PARECER DA COMISSÃO DE AVALIAÇÃO

Proposta de Definição de Âmbito do EIA – Reequipamento do Parque Eólico do Sabugal

Comissão de Avaliação

Figura 12 – Percurso previsto desde a plataforma de transbordo até à povoação de Aldeia Velha, a mais próxima do local do Projeto (fonte: PDA).

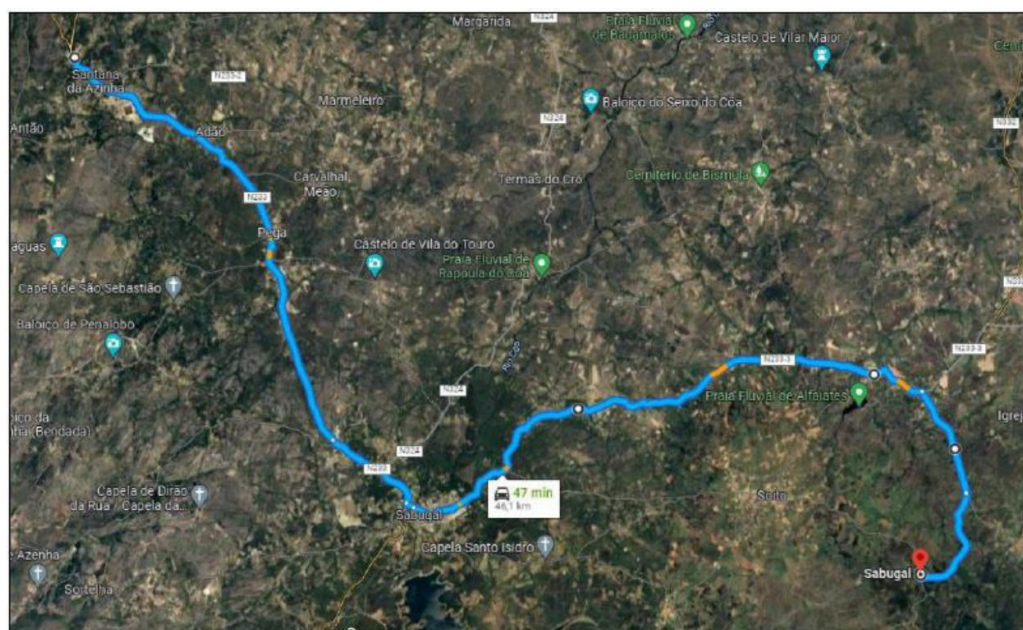
- No que diz respeito ao acesso à zona de implantação do parque eólico a partir das estradas nacionais ou municipais, deve ser aprofundada a análise das alterações necessárias ao traçado, de forma a permitir uma melhor perceção da escala dos impactes fora da área de estudo.
